Odpowiedź na zestaw pytań Nr 6 złożonych w dniu 04.12.2017 r.

Dot. przetargu nieograniczonego na budowę Gminnego Ośrodka Kultury w Przecławiu.

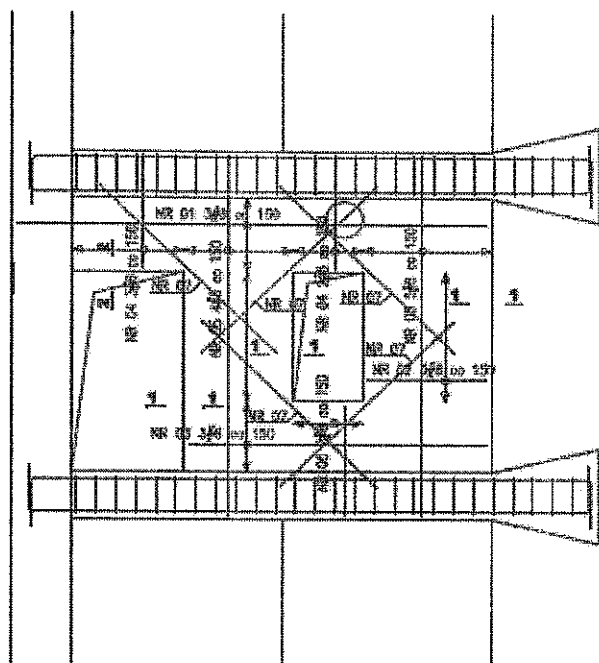
Pytanie 6: W projekcie konstrukcji budynku głównego B1 brak jest rysunku szczegółowego na wykonanie płyt stropowych wylewanych w stropie nad parterem oraz w stropie nad I piętrzem zlokalizowanych przy osi 5 oraz pomiędzy osiami G-H. Prosimy o dostarczenie rysunku wraz z wykazem zbrojenia.

Odpowiedź: Wskazany fragment stropu należy wykonać z płyt kanałowych podpartych na wymianach. Przestrzeń pomiędzy wymianami wykonać z wylewki betonowej zbrojonej gr. 14cm. Rysunki poniżej. Wymiany oraz połączenie ich z płytami kanałowymi wykona dostawca płyt kanałowych.

Nr popła	Średnica [mm]	Długość [mm]	Liczba [szt.]			Długość całkowita [m]
			prętów w 1 elemencie	elementów	całkowite prętów	
Dane materiałowe - górą i dołem						
1	8	180	3	2	6	11,34
2	8	45	3	2	6	2,70
3	8	120	3	2	6	7,20
4	8	45	5	2	10	4,50
5	8	155	3	2	6	27,54
6	8	45	2	2	4	1,34
7	8	100	7	2	14	14,00
Zbrojenie krawędzi stropu						
8	8	65	21	1	21	14,25
9	8	70	7	1	7	4,90
Długość całkowita wy średnio						[m]
Masa 1m ² pręta						[kg/m ²]
Masa prętów wy średnio						[kg]
Masa prętów wy galunków stal						[kg]
Masa całkowita						[kg]
